**AVIS RELATIF À LA PROTECTION
CONTRE LES EVENTUELS EFFETS NOCIFS ET NUISANCES
PROVOQUÉS PAR LES RAYONNEMENTS NON IONISANTS
GÉNÉRÉS PAR DES ANTENNES ÉMETTRICES STATIONNAIRES**

Commune : ARLON - Exploitant : ORANGE

Référence exploitant : 295R1_1 & 32295R1_1 & 42295R1_1 & 52295R1_1

Rapport n° 3883 / 2023

Figure 1 : Vue en plan des lieux de séjour et des points de contrôle

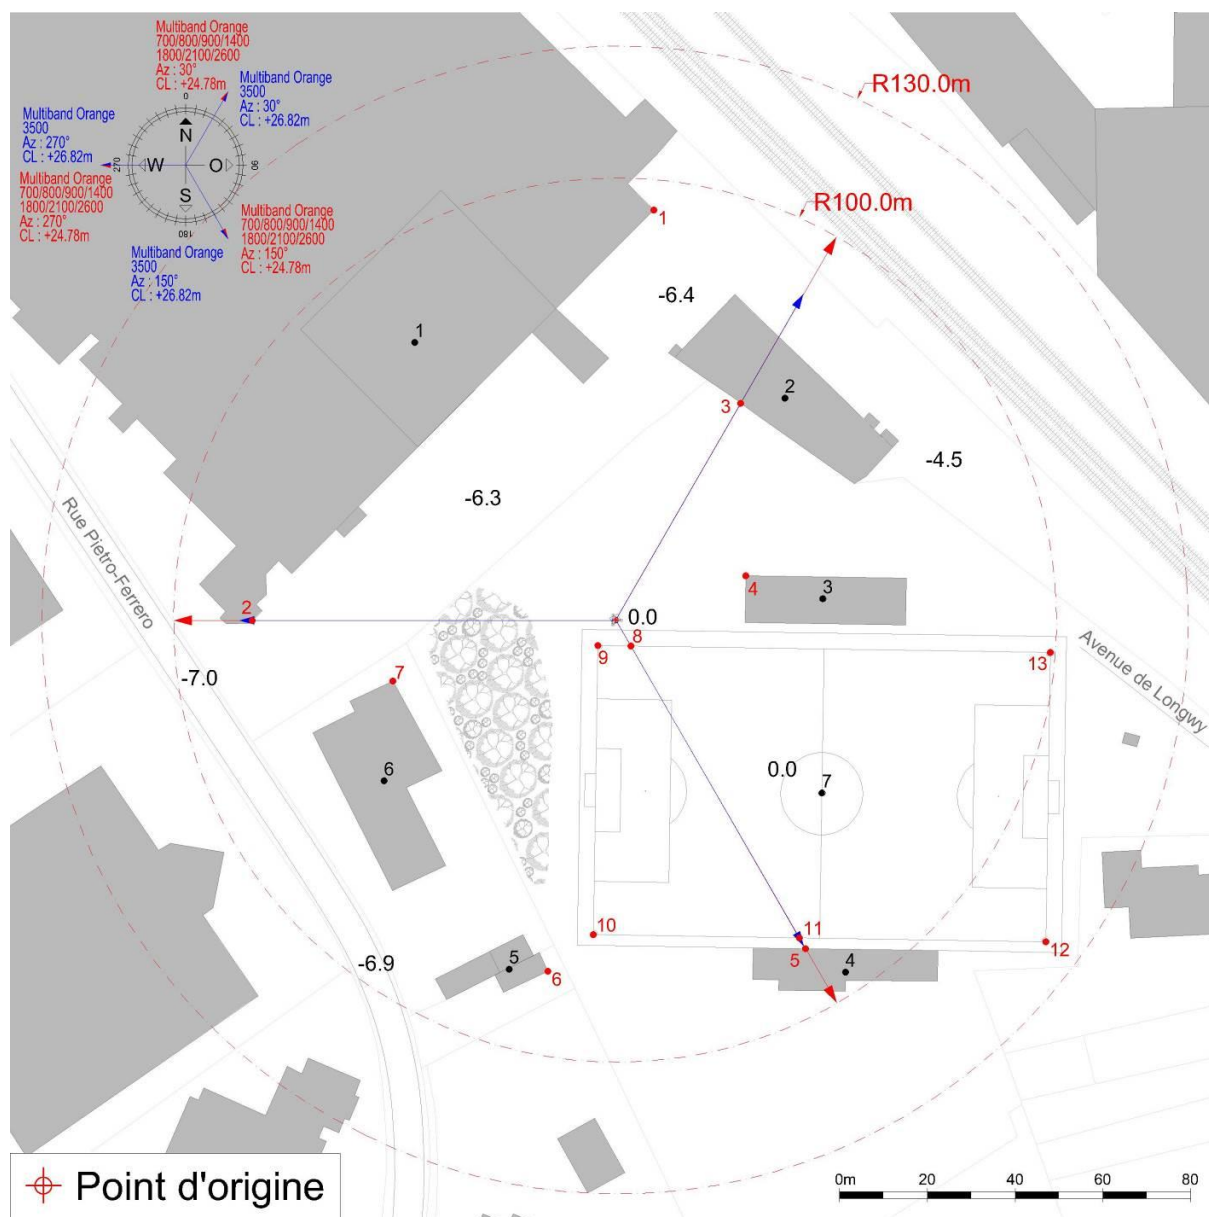
N° point de contrôle	LS	Atténuation (dB)	Indice d'exposition relatif à la limite par installation IE_i
5	LS4	0,0	0,756
11	LS7	0,0	0,428
12	LS7	0,0	0,324
13	LS7	0,0	0,171
10	LS7	0,0	0,092
4	LS3	0,0	0,052
1	LS1	3,0	0,048
8	LS7	0,0	0,030
3	LS2	3,0	0,028
2	LS1	3,0	0,024
7	LS6	3,0	0,022
6	LS5	3,0	0,009
9	LS7	0,0	0,006

En ce qui concerne les antennes de l'installation mentionnées dans le tableau 1, la distance maximale à laquelle la limite pourrait être atteinte, à l'extérieur, est égale à 87,9 m. S'il n'y a pas de LS à une distance inférieure, les antennes respectent forcément la limite d'immission.

Dans le cas des LS situés à l'intérieur des bâtiments, une atténuation d'obstacle est prise en compte et il en résulte que la distance maximale à laquelle la limite pourrait être atteinte se réduit à 62,2 m.

Figure 2 : Vue en plan des installations d'antennes dans un rayon de 300 mètres autour de l'installation faisant l'objet de la demande d'avis

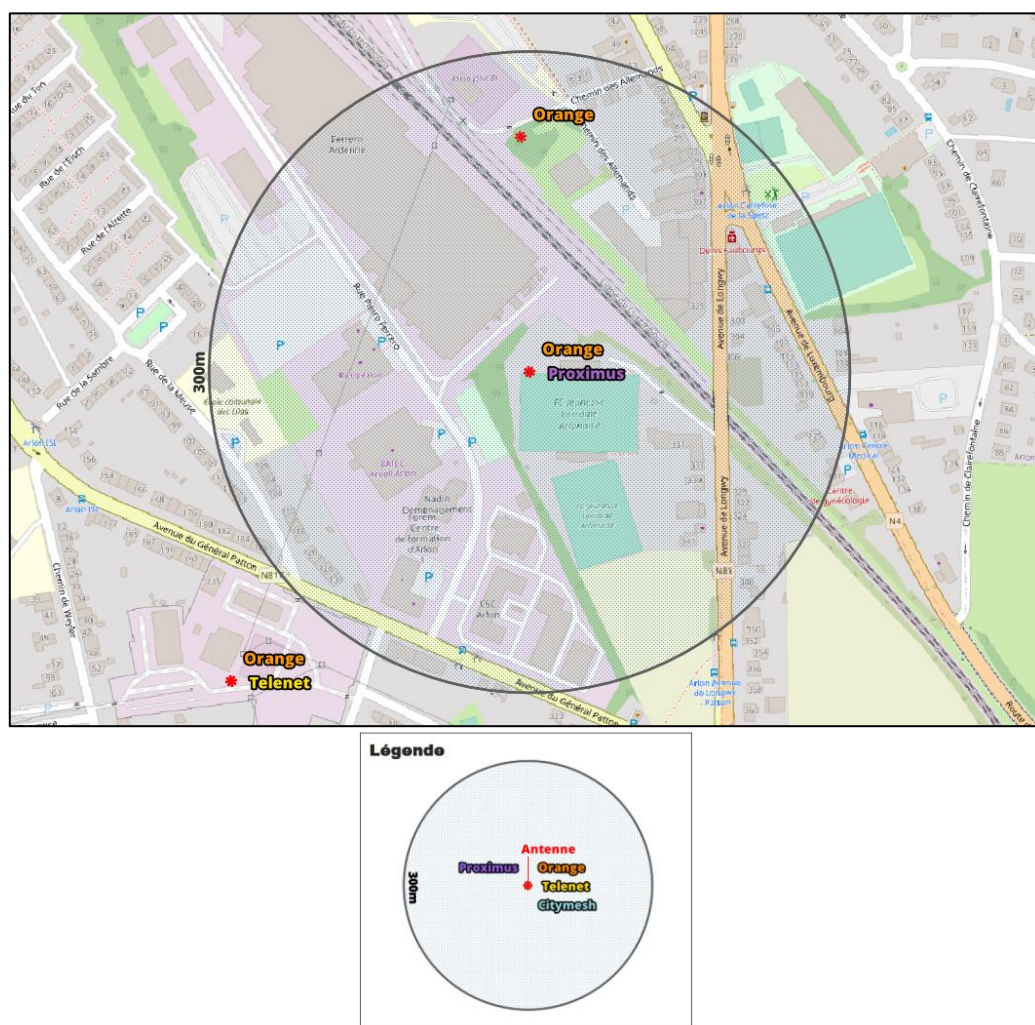
Compte tenu du nombre d'installations localisées dans la figure 2, il apparaît que l'intensité du rayonnement électromagnétique généré, dans les lieux de séjour situés à proximité de l'installation référencée dans le paragraphe 2, par l'ensemble des antennes émettrices stationnaires de l'ensemble des exploitants du même site d'antennes émettrices stationnaires respecte la limite fixée à l'article 4, § 2 du décret.
